Stellungnahme

Netzentwicklungsplan Strom 2037/2045 (Version 2025)

Stellungnahme zum zweiten Entwurf der Übertragungsnetzbetreiber (ÜNB) zum Netzentwicklungsplan (NEP) Strom 2037/2045 (Version 2025) und den Prüfergebnissen der Bundesnetzagentur (BNetzA) vom Juni 2026

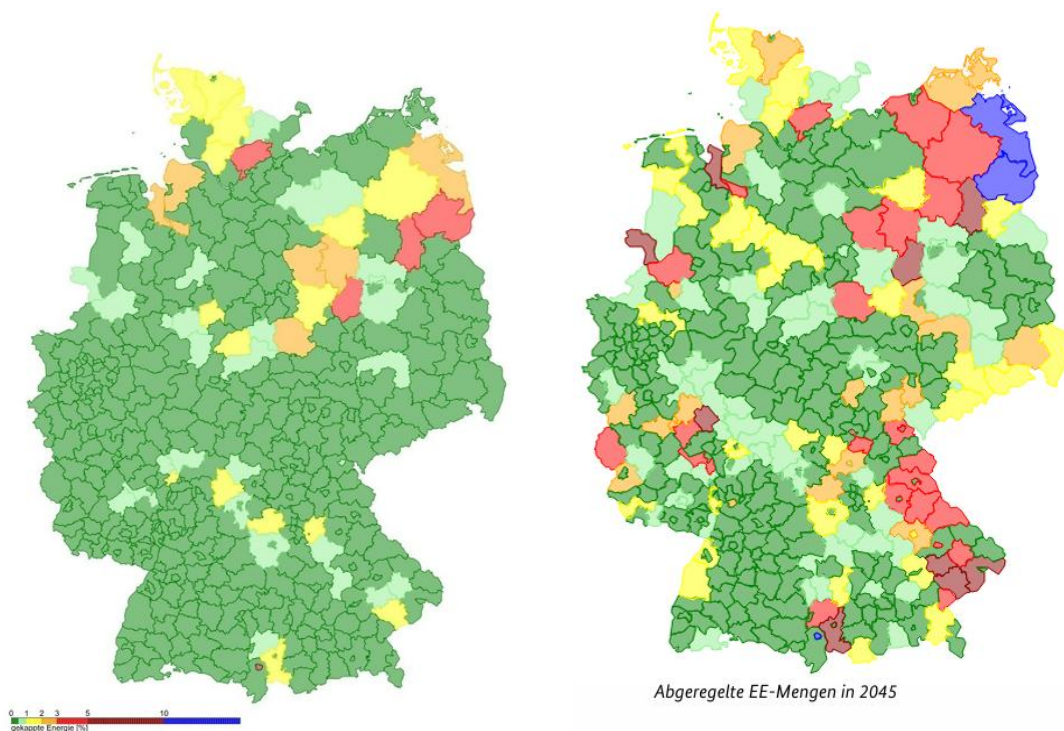
Anmerkungen zu III Vorläufige Prüfungsergebnisse: Übertragungsnetz

Spitzenkappung

„Insbesondere bei der Spitzenkappung ergeben sich aggregiert auf Landkreisebene nur noch fünf Regionen mit Abregelungen von mehr als 3 %. Die verbleibenden Abregelungen lassen sich mit den von den Übertragungsnetzbetreibern vorgeschlagenen Maßnahmen allerdings nicht mehr vollständig beheben (linke Abbildung). Die Engpässe verstärken sich dann nochmals erheblich im Zieljahr 2045 (rechte Abbildung), obwohl selbst die Übertragungsnetzbetreiber für diesen Zeitraum noch weitere Maßnahmen vorschlagen. Insoweit spricht vieles dafür, dass bereits für das Jahr 2037 noch weiterer Netzausbau nötig sein wird.“ Wir unterstützen diese Aussage vollumfänglich. Die beiden nachfolgenden Abbildungen⁵ (links mit Blick ins Jahr 2037, rechts der Blick auf 20245) dokumentieren eindeutig die **Herausforderungen und die Notwendigkeit des Netzausbaus**. Vor allem weil die Bedarfe unterlagerter Netzbetreiber aktuell noch nicht berücksichtigt sind.
